Fylkesmannen i Troms og Finnmark

Uttalelse til søknad om utsatt byggefrist for Sandneselva kraftverk

Figur 1. Sandneselva med planlagt inntak, vannvei og kraftstasjon for Sandneselva kraftverk. Aktuelt deponiområde i Myrdalen er markert med blå ellipse.

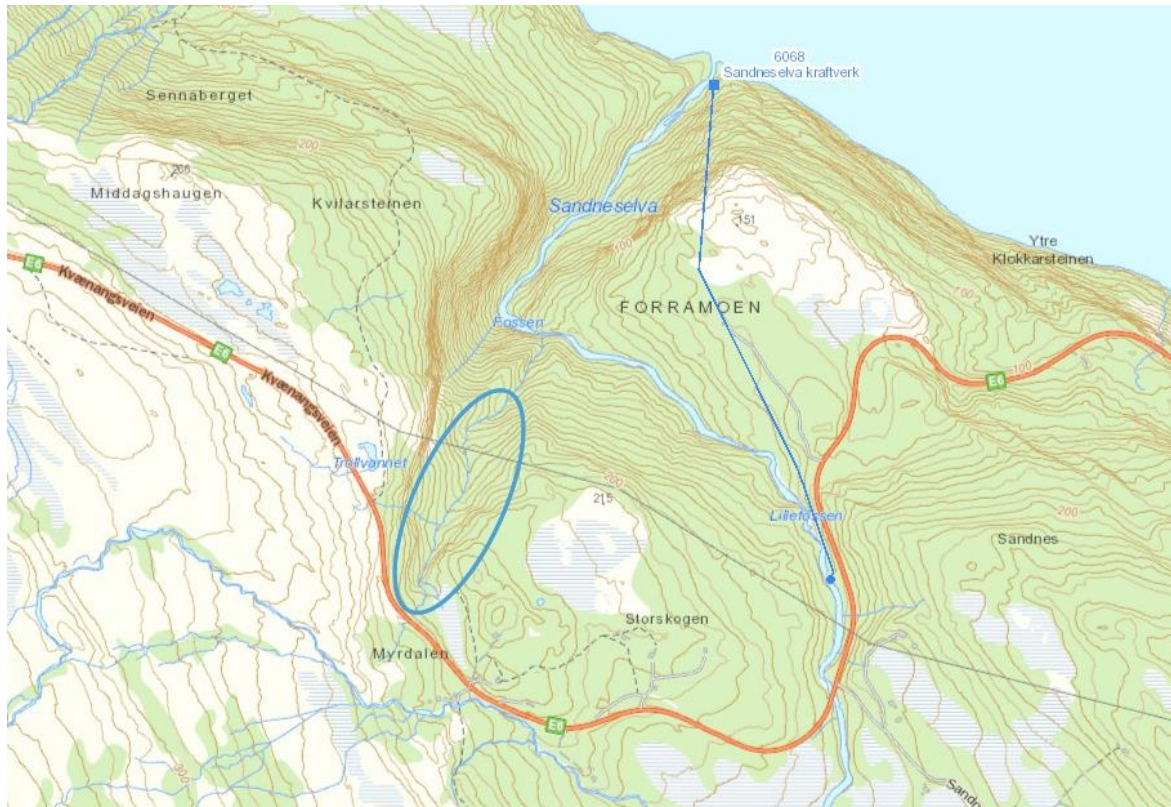
Vi vil likevel gjøre NVE oppmerksom på et nytt forhold, som kan være av betydning for konsesjonen. Nye Veier har startet detaljregulering av E6 over Kvæangsfjellet, og sendte 19.5.2020 ut varsel om oppstart av planarbeid og høring av forslag til planprogram.

Ved Sandneselva vurderes en lokalitet, Myrdalen, som aktuell for deponering av tunnelmasser. Lokaliteten er vurdert å ha kapasitet til 500 000 m³ masser. Gjennom Myrdalen drenerer et lite sidedebørfelt på ca. 0,3 km² til Sandneselva. Avrenning fra et massedeponi i Myrdalen vil kunne påvirke Sandneselva. Eventuelle negative effekter av slik avrenning i Sandneselva vil kunne bli forsterket av redusert vannføring ved utbygging av Sandneselva kraftverk. Aktuelle deponilokalitet er skissert i figur 1.

Sandneselva hører i dag til vannforekomst 209-52-R Kvæangsfjellet bekkefelt. Økologisk tilstand er i dag, på grunnlag av påvirkningsanalyse, vurdert å være god. Miljømål for vannforekomsten er god økologisk og god kjemisk tilstand. Eventuell tilstandsendring i Sandneselva vil kunne gjøre det nødvendig å skille denne ut fra eksisterende vannforekomst.
